N/Réf. : BXL21571_735_PUN **BRUXELLES. Rue Bodenbroek, 16**
Gest. : AH (= immeubles n°14-16 classés en totalité comme ensemble)
V/Réf. : 2043-0529/02/2024-502PR **PERMIS UNIQUE :** Transformer en profondeur un immeuble classé,
Corr DPC : C. Criquillon **démolir et reconstruire la charpente et les annexes avec modification des**
NOVA : 04/PFU/1960982 **volumes, démolir et reconstruire les planchers, isoler la façade avant par**
Corr. DU : D. Gustin **l'intérieur, modifier et supprimer les baies en façade arrière, modifier les**
cloisonnements intérieurs et étendre le logement dans les combles
(régularisation PV INFR-1947196).

Avis conforme de la CRMS

En réponse à votre courrier du 02/12/2024, nous vous communiquons l'avis conforme défavorable émis par notre Assemblée en sa séance du 18/12/2024, concernant la demande sous rubrique.

Coupes et plans des façades, extraits de l'étude historique de 2003, infractions annotées par le demandeur

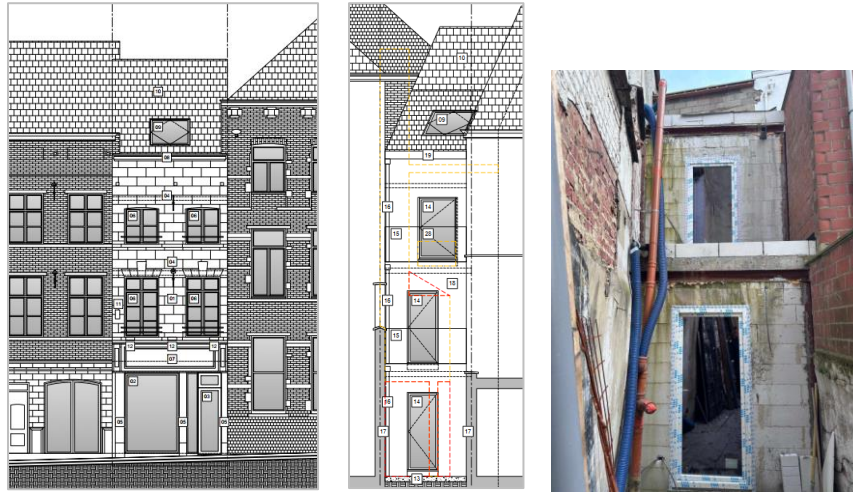
- **atteinte matérielle** : démolition de la charpente historique, des annexes anciennes, des cheminées et des planchers d'origine...
- **disparition des typologies anciennes** : surhausse de la façade arrière et modification du volume de la toiture, modification des baies des annexes et en façade arrière, disparition de la toiture en appentis sur l'annexe de 1835, enveloppement des structures anciennes par des plaques de plâtre...
- **mise en œuvre de qualité médiocre**, incompatible avec le caractère patrimonial du bien : maçonneries peu soignées et installation de châssis PVC au niveau des annexes et de la façade arrière...
- **interventions insuffisamment étudiées**, susceptibles d'engendrer des pathologies futures, dont l'isolation par l'intérieur de la façade ancienne qui n'est pas fondée sur une étude globale des performances énergétiques.

L'option qui consiste à modifier l'aspect de la façade à rue en laissant les briques apparentes est patrimonieusement inacceptable. Ce traitement ne respecte pas la typologie néoclassique des façades, qui se distingue par une finition enduite lisse et de couleur claire. Si, pour des raisons de bonne conservation de la façade, un dérochage est indispensable, cela doit être confirmé par une étude des pathologies, des tests d'adhérence d'enduit et du comportement de la façade et ne doit en aucun cas risquer d'endommager les briques sous-jacentes. Si le dérochage est retenu, un relevé archéologique de la façade devra être effectué. Par la suite, la façade devra être traitée avec un enduit traditionnel à la chaux, complété par une peinture minérale de finition.

En revanche, le remplacement des châssis en PVC existants aux étages par de nouvelles menuiseries en bois constituerait un plus sur le plan patrimonial et est encouragé. Les châssis devront fidèlement reproduire l'aspect des châssis traditionnels (fournir les détails d'exécution). Il en va de même pour la nouvelle corniche.

Pour remédier aux lourdes atteintes portées à la maison classée et listées ci-dessus, la CRMS demande un nouveau projet digne d'un bâtiment bénéficiant d'une mesure de classement, et respectueux des typologies originelles (XVIIe - XVIIIe siècles ainsi que néoclassique) et de l'histoire du bien, et soucieux de sa bonne conservation à long terme. La documentation disponible en archives, et l'étude historique effectuée en 2003 devront permettre de fonder les choix d'intervention. Les travaux de restauration et de restitution devront s'appuyer sur un dossier complet selon la méthodologie d'un bien classé, dont la composition est conforme aux dispositions du CoBAT, incluant notamment les diagnostics pathologiques et techniques³, une description détaillée des travaux, le métré ainsi que des plans de détail des travaux
